| 質問<br>番号 | 質問内容                                                                                                                                                                                     | 回答内容                                                                                                              |

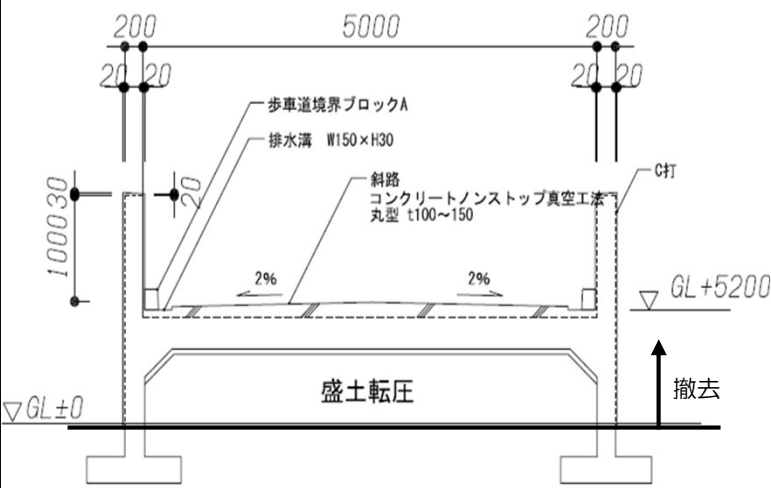
| 質問<br>番号 | 質問内容                                                                                                                                                                                     | 回答内容                                                                                                              |
|----------|------------------------------------------------------------------------------------------------------------------------------------------------------------------------------------------|-------------------------------------------------------------------------------------------------------------------|
| 2        | <p>現場確認時・図面番号：F-001/002、F-002/002<br/>斜路の基礎撤去はアスファルト舗装下端まで(下記断面図参照)としてよろしいでしょうか。<br/>ご教示をお願いします。</p>  | <p>杭は残置しますが、基礎は全て撤去して下さい。</p> <p>なお、基礎深さがGL-2000を大きく超える場合は、協議します。</p>                                             |
